REFERENCIA: OBSERVACIONES AL PROYECTO DE PLIEGO DE CONDICIONES – INVITACIÓN PÚBLICA DE MAYOR CUANTÍA No. 005-2024

AISLAMIENTO ACÚSTICO + ACONDICIONAMIENTO ACÚSTICO – FACULTAD BELLAS ARTES

ILUMINACIÓN ESCENOGRÁFICA – FACULTAD BELLAS ARTES

SISTEMA DE SONIDO – FACULTAD BELLAS ARTES

Ilustración 14. Ubicaciones ideales de los altavoces para garantizar el máximo cubrimiento.

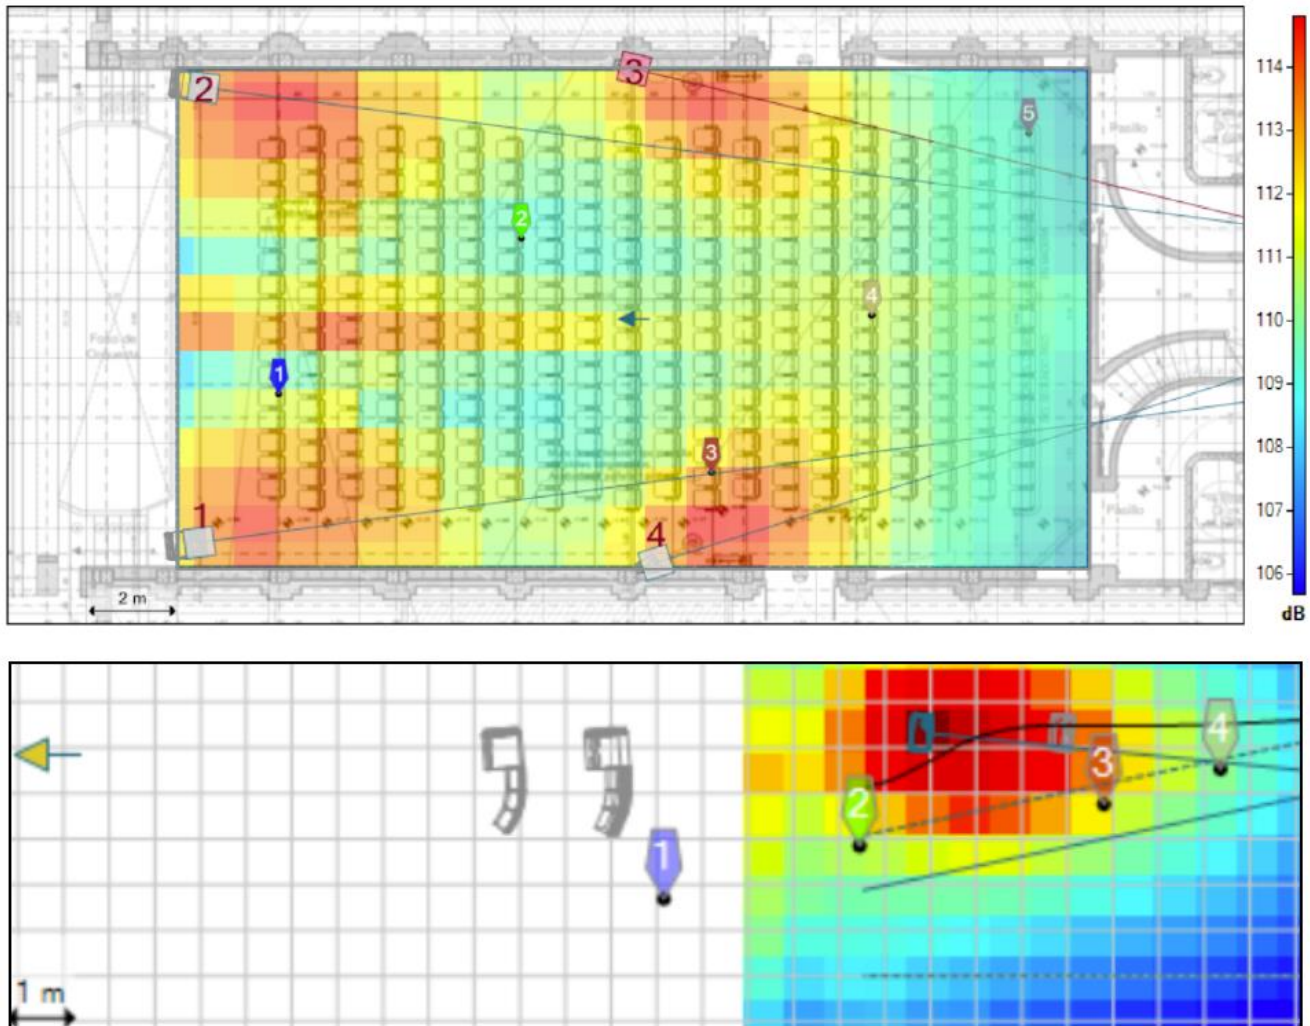
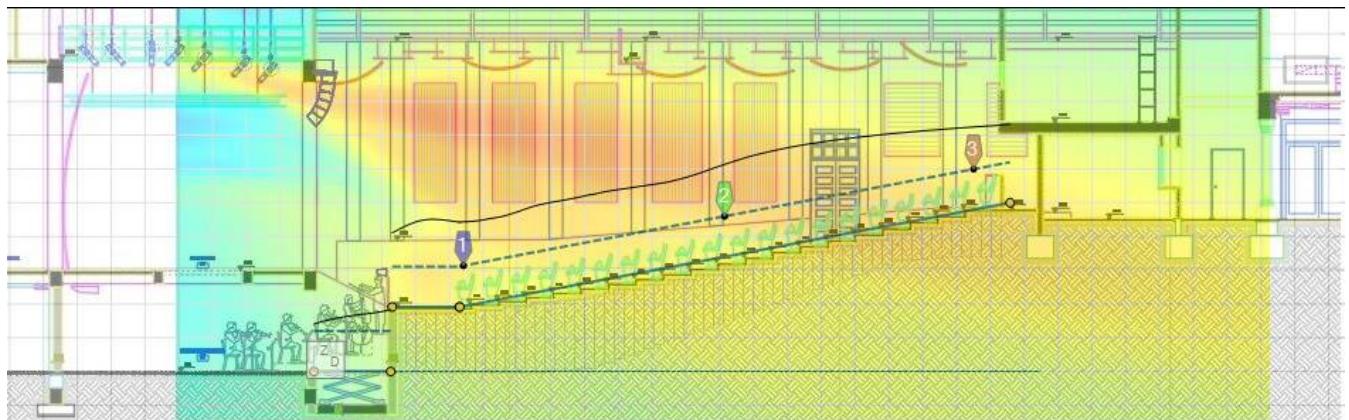
1. En la propuesta no es clara en sus simulaciones, presentado incongruencias vs los resultados esperados.

En esta simulación presentada se evidencia las incongruencias respecto a la “Simulaciones Los Mapas de Cobertura del Sistema proporcionan una visualización detallada de la distribución sonora del sistema, calculada en una banda de octava con una frecuencia central específica, y se centran en las áreas de asientos a la altura del oído. Estos mapas reflejan el nivel de presión sonora directa esperada, expresada en decibelios (dB), y están diseñados para evaluar la uniformidad de la cobertura acústica”.

con respecto a esta topología: la combinación de fuentes puntuales y Line Array (que tienen distintas respuestas de fases) más la ubicación del sistema. no nos permite evaluar de forma objetiva el desempeño del sistema.

Se recomienda un sistema que funcione como una sola fuente, para poder proporcionar una cobertura uniforme.

Este sistema de altavoces line array, con tecnología de punta ofrece muchas ventajas con respecto a la combinación de fuentes (hechas en las simulaciones del pliego). obteniendo elementos de montaje más ligeros y rápidos, con un diseño acústico único, que combina un alcance largo y un rendimiento de audio detallado, es a la vez un sistema de arreglo lineal independiente potente pero compacto, y un downfill totalmente compatible para los sistemas híbrido.

De esta manera se utiliza un solo tipo de fuente, evitando la incoherencia de fase que provocan las distintas fuentes. Así hay menos elementos visuales que estorben a la elegancia y a la visual del auditorio, dando como resultado una experiencia auditiva confortable y agradable.

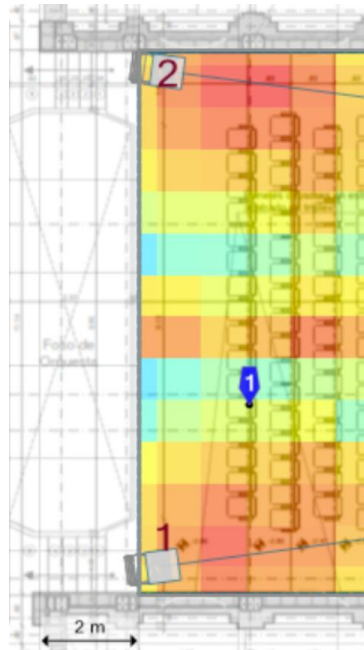
2. En numeral “2.2.3 Sonido, objetivos del diseño” se plantea un sistema de refuerzo frontal.

En esta simulación no se evidencia el sistema de refuerzo frontal, que se plantea en el diseño o simulación electroacústica “Para complementar la cobertura sonora en las áreas más próximas al escenario y garantizar que las primeras filas de la audiencia reciban una experiencia auditiva óptima, es preciso incluir altavoces de relleno frontal”.

En las zonas de color verde marino evidencia la falta de cobertura en las primeras filas centrales y mucha presión en las laterales, experimentando una mala experiencia auditiva.

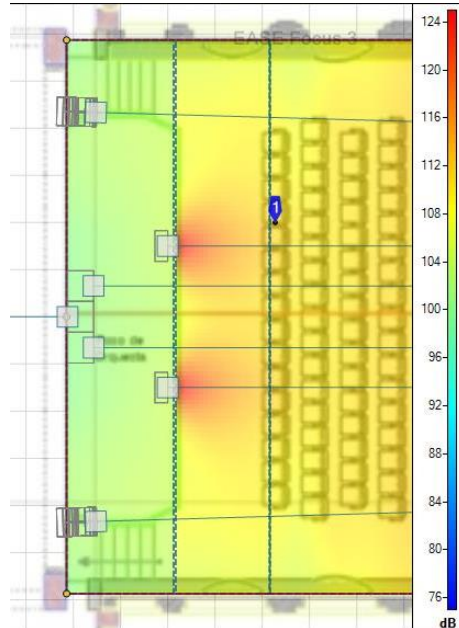
Si bien dentro del diseño se encuentran planteados, en la simulación y en la oferta económica no lo están, se recomienda que en estos dos primeros puntos se tenga en cuenta el cambio del sistema de sonido, para que cumpla con las necesidades electroacústicas y coherencia arquitectónica presentada.

Se recomienda un sistema de refuerzo frontal.

En esta imagen de la simulación electroacústica, se muestra el comportamiento del refuerzo frontal, que al integrarse con el PA (sistema de sonido principal) forman parte de la cobertura homogénea del sistema. Obteniendo en las primeras filas mucha claridad y sin pérdida de información auditiva.

Ilustración 15. Simulación de Presión sonora y puntos de receptores

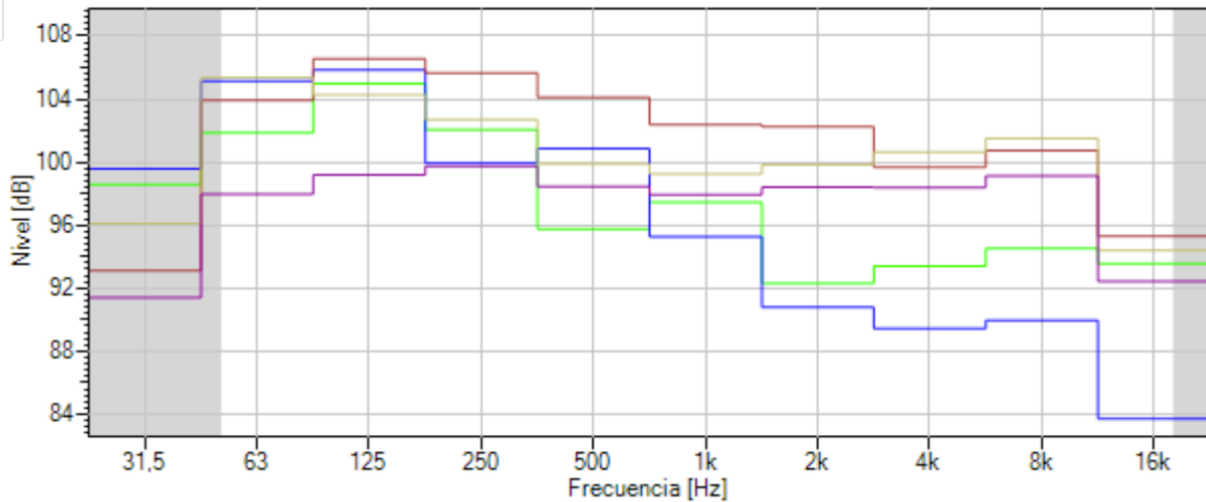
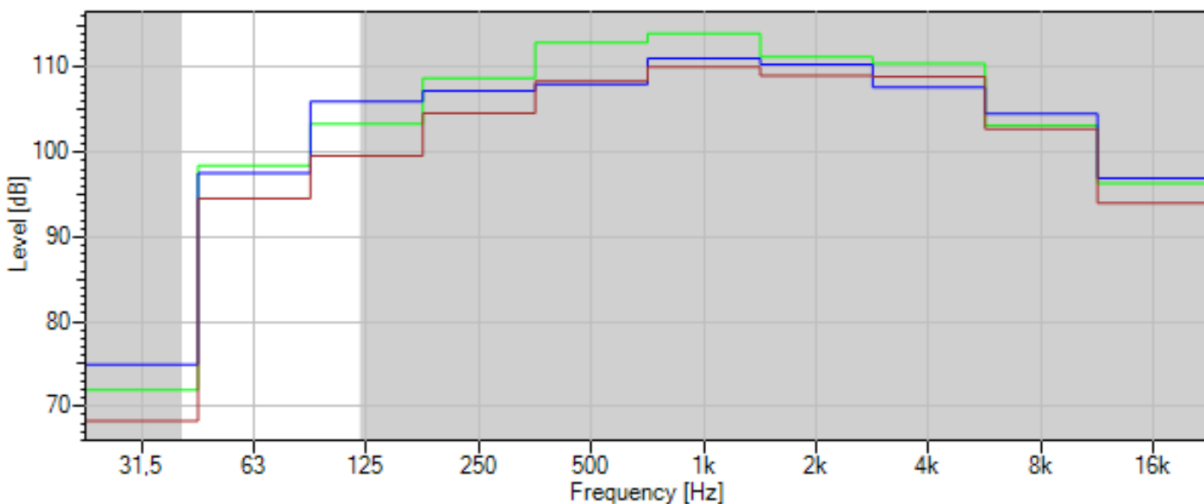
3. Distribución uniforme del sonido en el teatro.

En el diseño aparece esta ilustración de la respuesta de frecuencia del sistema, demostrando la incoherencia y falta de información acústica de sistema propuesto; obteniendo un mal desempeño en la zona de audiencia del teatro.

En esta imagen se ve la diferencia de la respuesta en frecuencia del sistema de sonido del pliego y la recomendación. cada línea de color es un punto de escucha ubicado en distintos puntos del auditorio, demostrando que en cada zona del auditorio la respuesta de frecuencia del sistema de sonido es igual.

Diagrama de interconexión presentado

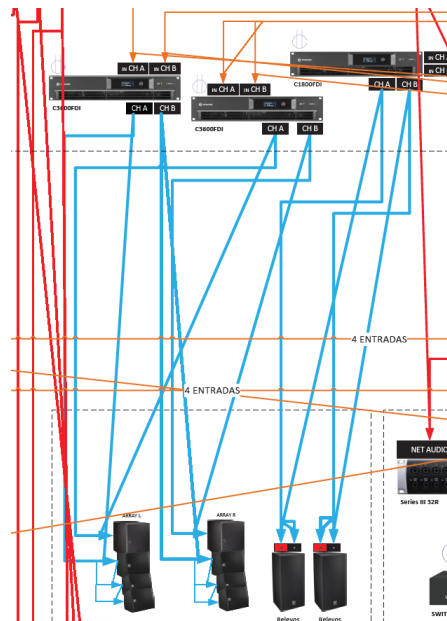
4. El cuadro de cargas de la distribución de la potencia.

El proponente adopta la topología del sistema a una distribución de baja impedancia. Si bien no es claro cómo están conectados los parlantes por cada una de las líneas de amplificación, podemos asumir, debido a la impedancia nominal de 8 Ohms del parlante seleccionado, que estos estarán conectados en paralelo por cada línea de amplificación, llevando así la carga a 4 Ohms del lado del amplificador. Entendiendo la distribución de las cargas comentada, y consultando la descripción de la propuesta económica del amplificador, este es capaz de entregar de forma simétrica una potencia total de 1,800 Watts por canal a 4 Ohms.

Dicho esto, la sensibilidad del parlante propuesto (@ Sensibilidad 104 dB) generaría 131.8 dB a un metro. Esto respecto a la topología anterior, la cual los parlantes estaban conectados a un tap de 350 Watts, genera menos presión sonora por cabina.

5. Distribución supera por banda de octava en los rangos de 500, 1000, 2000, 4000 Hz y Broadband.

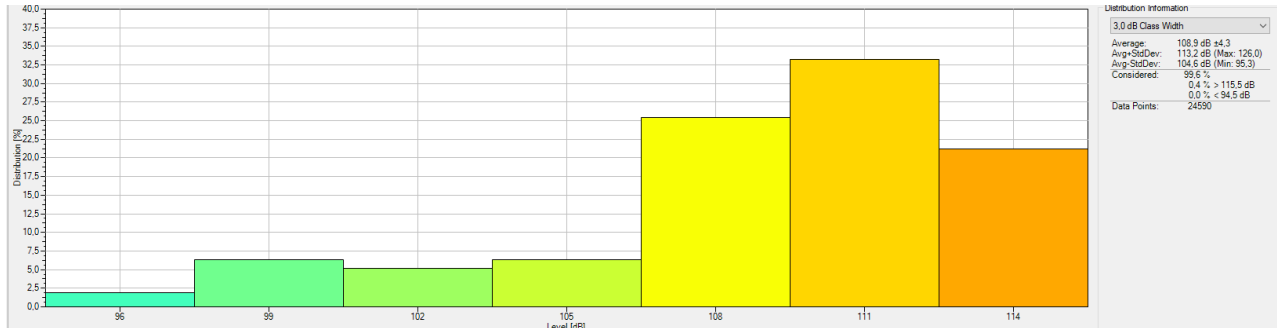
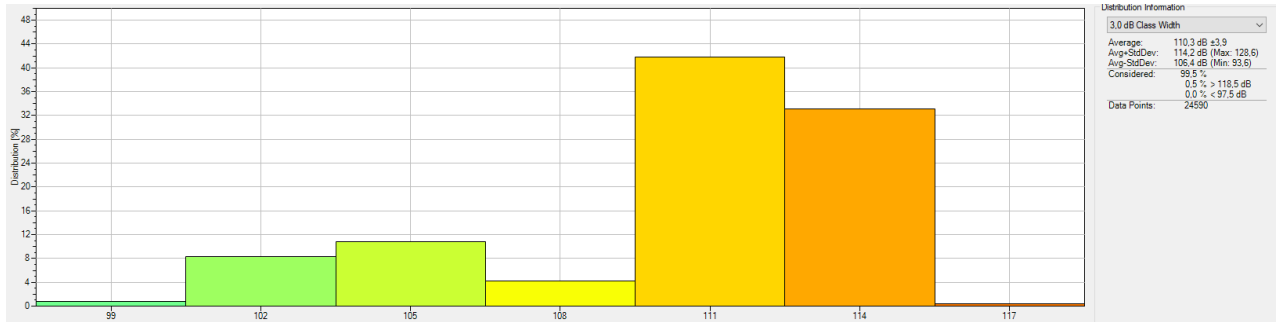
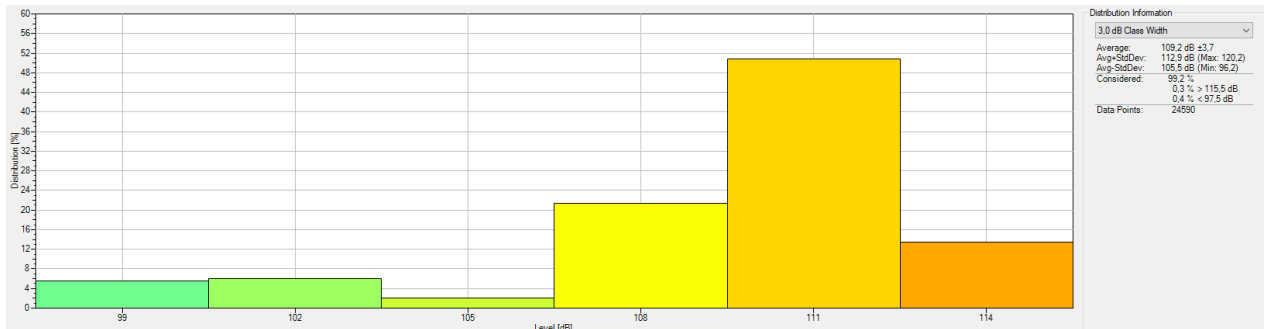
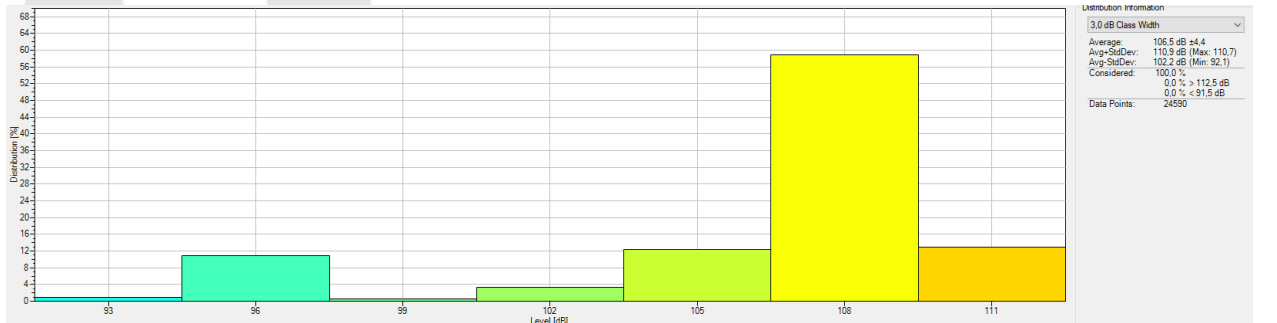
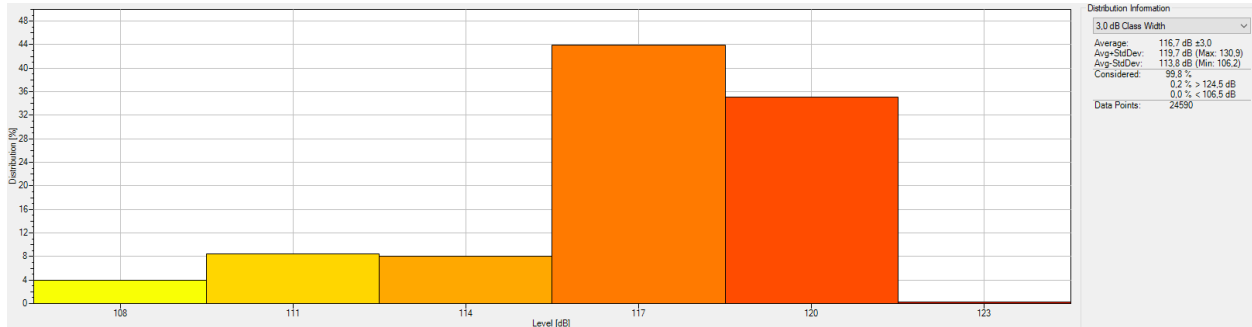
5. En la parametrización de Simulación, Como se puede observar, la propuesta no tiene información completa de la cobertura, Si bien en el promedio de distribución supera los 100 db requeridos, los resultados de cobertura dentro de los rangos de 500, 1000, 2000, 4000 Hz y Broadband es incierto.
